**CCR-VIA -- COMITATO DI COORDINAMENTO REGIONALE PER LA  
VALUTAZIONE D'IMPATTO AMBIENTALE**
**Giudizio n° 3018 del 14/03/2019**
**Prot n° 2019030817 del 31/01/2019**
**Ditta proponente** Di Sabatino F.lli Srl

**Oggetto** Richiesta di ampliamento plano-volumetrico di una cava di inerti in località Salara autorizzata con determina n. DI3/93 del 18/11/2009

**Tipo procedimento** VERIFICA DI ASSOGGETTABILITA' AMBIENTALE ai sensi dell'art. 20 del D.Lgs. N° 152/2006 e ss.mm.ii.

**Verifica di Assoggettabilità V.I.A. – V.A.**  
**Di Sabatino F.Ili S.r.l. – Richiesta di ampliamento plano-volumetrico di una cava di inerti in**  
**località “Salara” – Basciano (TE)**

## SEZIONI STRATIGRAFICHE

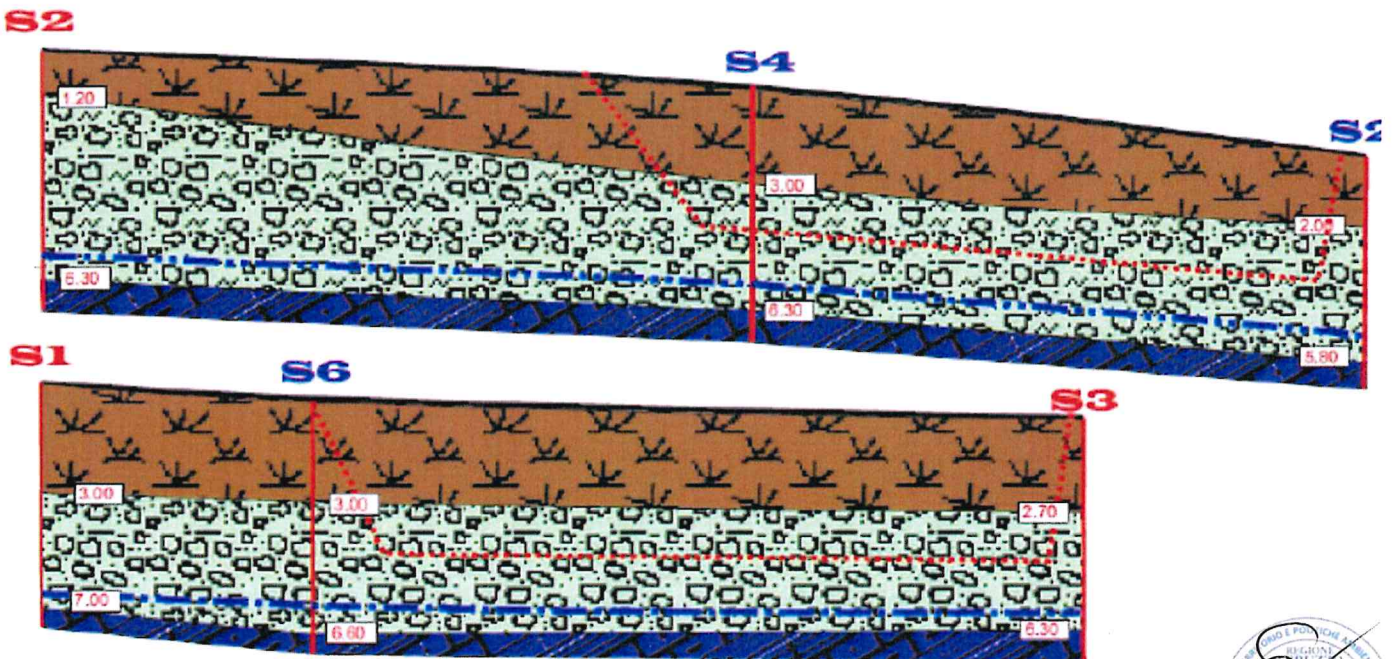
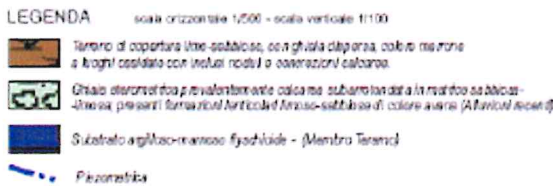
Relativamente all' ampliamento la documentazione integrativa non risulta compatibile con quanto dichiarato negli elaborati progettuali, in cui si afferma che si scaverà " fino alla profondità media di circa 4 metri, lasciando un franco di rispetto dalla falda di due metri " , pertanto non si possono escludere rilevanti impatti ambientali sulla falda attestata a circa 4,5/ 5 metri.

In merito all'indagine idrogeologica locale il tecnico afferma che: *“Nell’area in studio, dai sondaggi eseguiti, si rileva una falda posta alla profondità di -4.50m -5.00m dal p.c al contatto con il substrato argilloso-marnoso che costituisce, per la sua impermeabilità, la base della falda freatica. E’ da considerare che la superficie piezometrica presenta, in funzione del tempo, fluttuazioni di livello.”*
